リコール届出一覧表

リコール届出日：平成22年3月31日

リコール届出番号	2497	リコール開始日	平成22年4月1日
届出者の氏名又は名称	ダイハツ工業株式会社 取締役社長 箕浦 輝幸 問い合わせ先:お客様相談室 TEL 0800-500-0182		
不具合の部位(部品名)	かじ取装置(ユニバーサルジョイント)		
基準不適合状態にあると認める構造、装置又は性能の状況及びその原因	ステアリングシャフトとギヤボックスを連結しているユニバーサルジョイントの締結ボルトの締め付けが不足しているものがある。そのため、据え切り操作を行うと当該ボルトが緩んで連結部から異音が発生し、そのままの状態で使用を続けると、連結部の噛み合いがずれて正常にかじ取り操作ができなくなるおそれがある。		
改善措置の内容	全車両、締結ボルトを規定トルクで締め付ける。		
不具合件数	15件	事故の有無	なし
発見の動機	市場からの情報による。		
自動車使用者及び自動車分解整備事業者に周知させるための措置	<ul style="list-style-type: none"> ・使用者:ダイレクトメール等で通知する。 ・自動車分解整備事業者:日整連発行の機関誌に掲載する。 ・改善実施済車には、運転者席側ドア開口部のドアストライカー付近にNo.2497のステッカーを貼付する。

改善箇所説明図

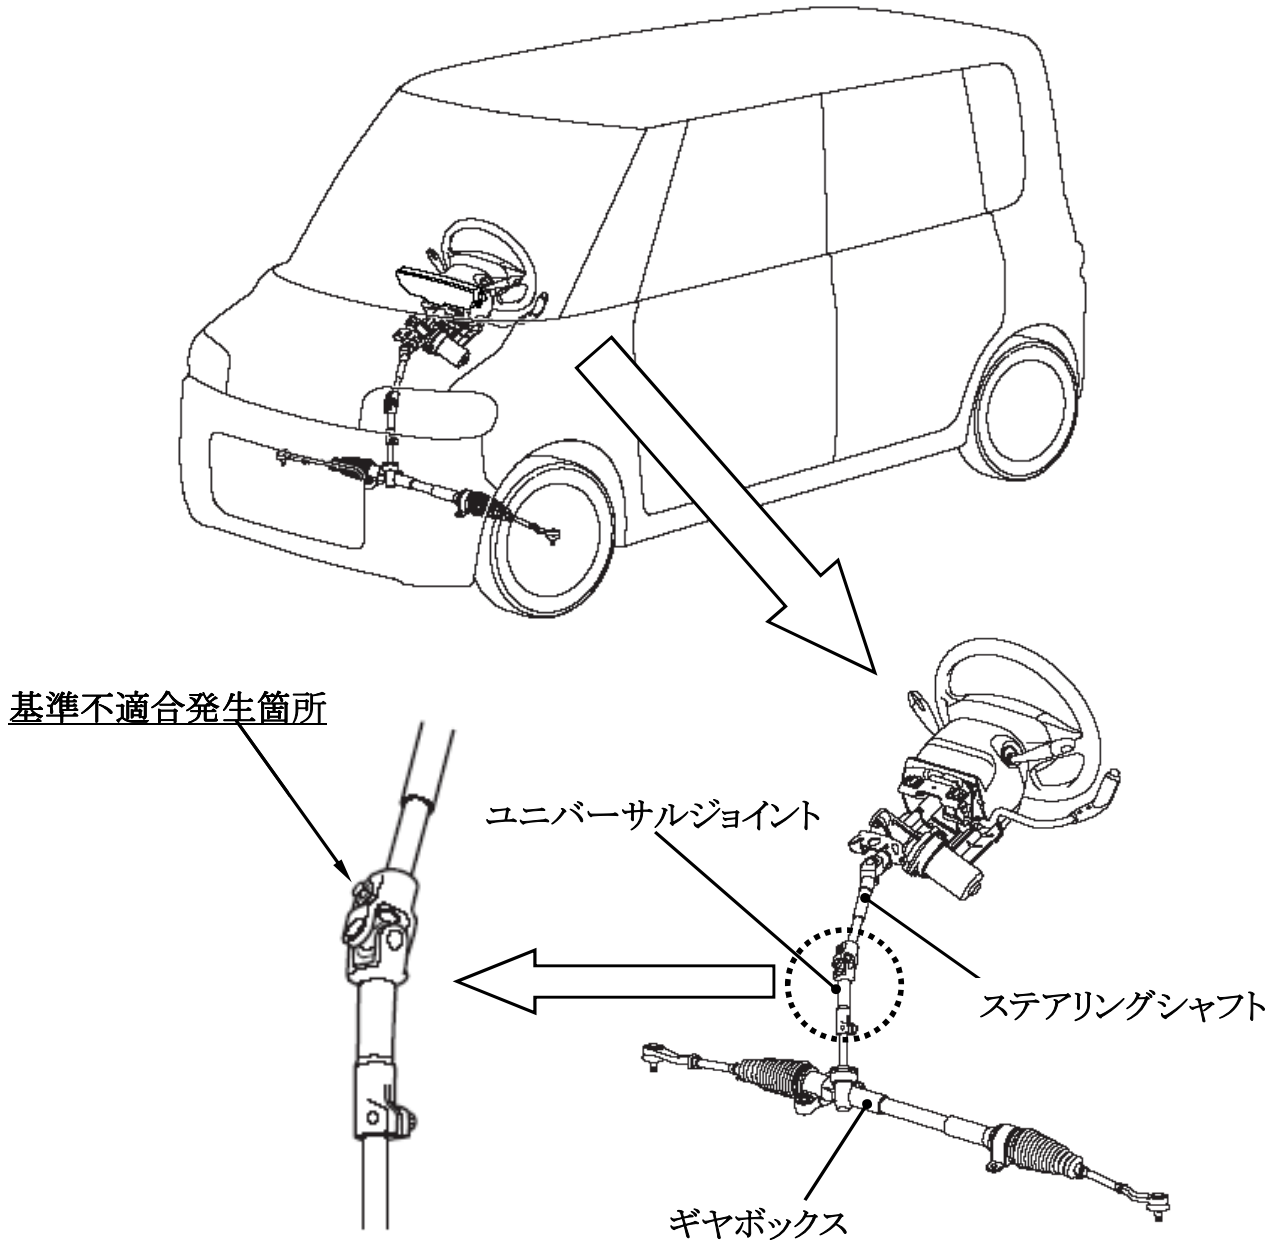
ステアリングシャフトとギヤボックスを連結しているユニバーサルジョイントの締結ボルトの締め付けが不足しているものがある。そのため、据え切り操作を行うと当該ボルトが緩んで連結部から異音が発生し、そのままの状態で使用を続けると、連結部の噛み合いがずれて正常にかじ取り操作ができなくなるおそれ

全車両、締結ボルトを規定トルクで締め付ける。

識別：エンジンルーム内右フロントストラット取付ナット付近に黄色ペイントを塗布する。
